SAKSUTSKRIFT

Søknad om vesentlig endring av reguleringsplan for Østebøneset

Saksgang	Møtedato	Saknr
1 Miljø- og teknisk utvalg	15.11.2023	23/46

Utklipp fra gjeldende plan

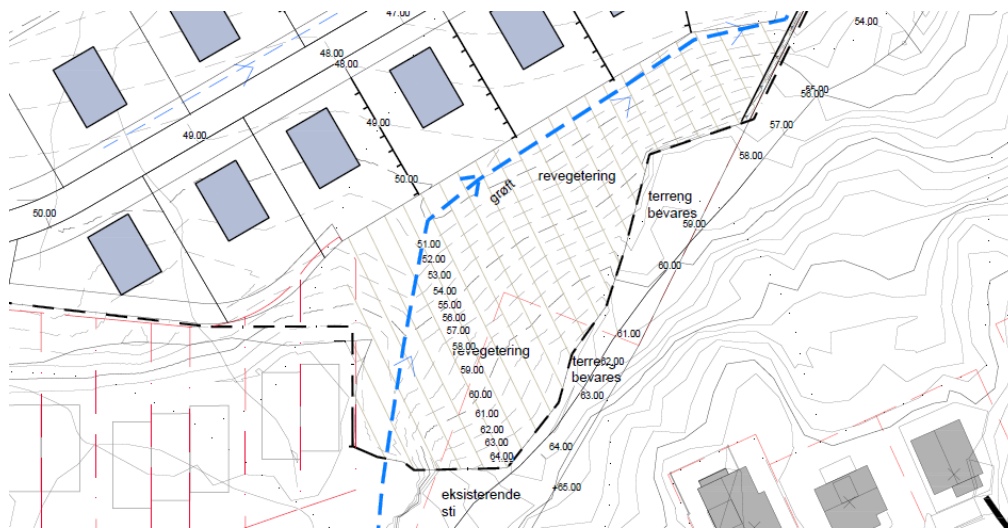
I planen, slik den foreligger i dag, vil i tillegg være krevende å håndtere overvann på en god måte på grunn av kollen i friområdet GF1.

Som utklippene over vise vil overvann fra de bakenforliggende områdene vest for kollen, ledes inn i felt FF1 – FF3.

Ved å ta bort deler av kollen kan overvann samles opp på en mer hensiktsmessig måte og enklere ledes ut av feltet.

Utklipp av landskaps- og høydeplan

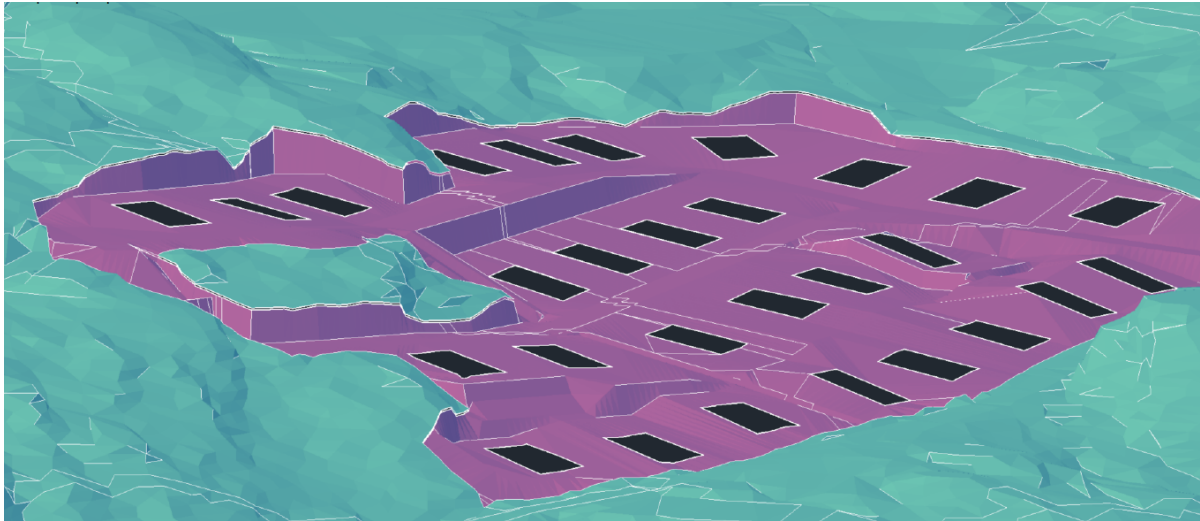
Kollen der det er ønskelig å hente steinmasser er vist rett til venstre for de eksisterende hyttene. Høyest punkt ligger rett i overkant av kote + 65 moh. Steinmassene tas ut ved at kollen «høvles» skrått nordover, slik det er vist på Landskaps- og høydeplanen i utklippet over. Landskapsbildet vil endres, men det er ikke snakk om å fjerne kollen helt. Ved å revegetere friområdet med stedlige masser som får gro til, vil endringen ikke være godt synlig i ettertid.

Etter kommunedirektørens vurdering vil det være svært uheldig å tillate en utbygging som baseres på tilføring av 6.000 m³ stein med lastebiler utenfra. Steinmasser bør hentes lokalt. En utbygging iht. dagens plan vil være krevende mht. overvannshåndtering. Dersom kollen i friområdet reduseres vil overvannet kunne håndteres på en forsvarlig måte. Dette medfører riktignok at en større del av kollen må fjernes, men dersom dette utføres iht. Landskaps- og høydeplanen, mener vi dette bør kunne aksepteres.

Utklipp fra gjeldende plan

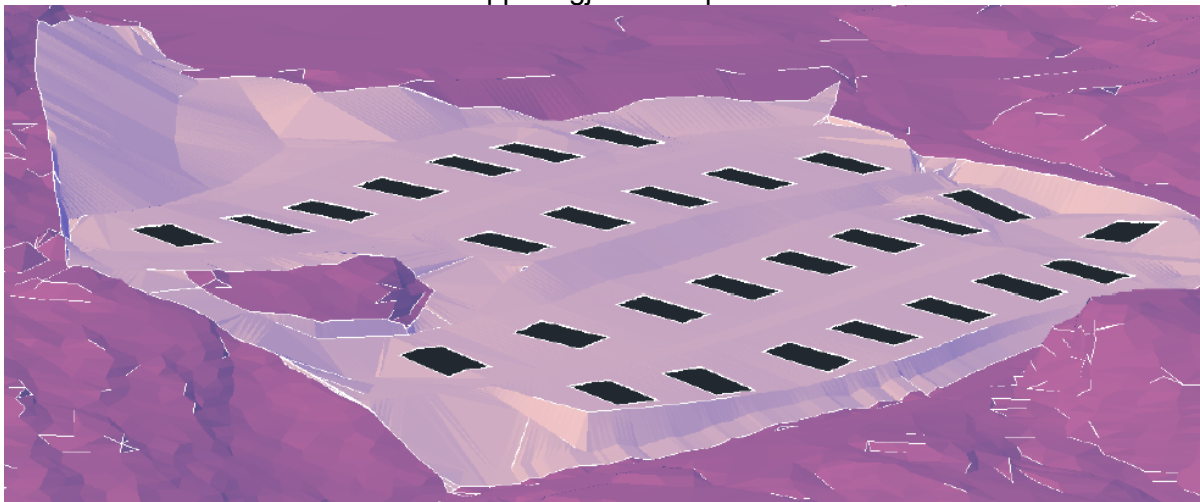
For å unngå bratte veier, høye støttemurer og skyggefulle tomter, er det i tillegg ønskelig å optimalisere planområdet mht. tomter og interveier.

Antallet skjæringer, reduseres og adkomstforholdene, forbedres. Ulempen ved denne løsningen er behovet for masser ved at deler av området må fylles opp. Behovet for ekstra masser er anslått til om lag 13.500 m^3 , og massene ønskes hentet fra kollen i sør.
